强制性国家标准  
《汽车和挂车号牌板(架)及其位置》  
国家标准第一号修改单  
(报批稿)  
编制说明

# 《汽车和挂车号牌板(架)及其位置》

## 国家标准第一号修改单

### 编制说明

图 1 号牌上仰的极限安装位置

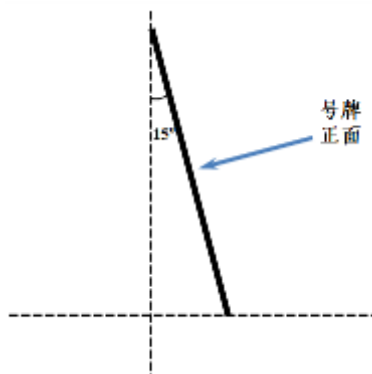
基于号牌视认性的要求，中华人民共和国公共安全行业标准《中华人民共和国机动车号牌》（GA36-2018）规定：机动车号牌（以下简称为号牌）应正面朝外，字符正向安装在号牌板（架）上，安装要保证号牌横向水平，纵向基本垂直于底面，纵向夹角不大于  $15^{\circ}$ 。图 1 为号牌上仰的极限安装位置（侧视图）。

将 GB 15741-1995 的 5.2.2 条修改为“安装于后号牌板（架）上的号牌应基本垂直于水

平面。后号牌不应下俯，如需上仰，在整车整备质量状态下，纵向夹角应不大于  $15^{\circ}$ 。”

图2 灯杆高度和号牌安装角

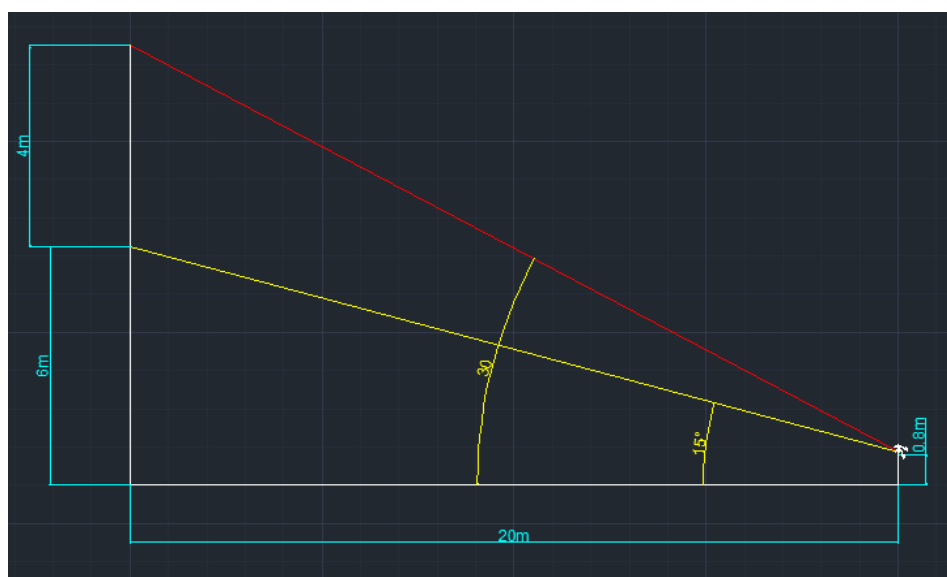
一是目前路面的号牌识别设备以  $15^{\circ}$  度为上限角进行设备安装调试。交通技术监控设备用于识别后号牌，在安装调试设备特别是镜头时，安装角度主要基于号牌上仰  $15^{\circ}$  的安装角进行调试。如图 2 所示，如闯红灯设备安装距离停车线 20 米，杆高 6 米，则  $15^{\circ}$  是最好的号牌识别角度。如果号牌安装角为上仰  $30^{\circ}$  度，灯杆要增加 4 米至 10 米才能保证较好的抓拍效果。所以基于以上分析， $15^{\circ}$  度的号牌安装角最利于当前交通设施布置环境下号牌的抓拍和识别，如果号牌上仰角度过大，则不利于号牌的抓拍和识别。

二是经过与号牌算法识别开发企业海康威视和浙江大华等企业沟通，目前号牌识别算法基于  $15^{\circ}$  度的号牌安装上限角进行开发。如果号牌安装角度大于  $15^{\circ}$  度，号牌识别算法需要重新开发，将造成不必要的经济损失。而且如果安装角度过大，号牌成像过程中号牌高度会被压缩，导致号牌长宽比变化，容易造成字符的识别错误，如 T 识别为 1，0 识别为 U 等，影响号牌识别整体精确性。从号牌识别设备本身特性出发，号牌安装角度一致性越高，号牌的成像和识别效果越好。

所以为了保证交通技术监控设备和安防设备对号牌的高效准确识别,且保障人眼对号牌的精确识别,提出安装于后号牌板(架)上的号牌应基本垂直于水平面。后号牌不应下俯,如需上仰,在整车整备质量状态下,纵向夹角应不大于 $15^{\circ}$ 。
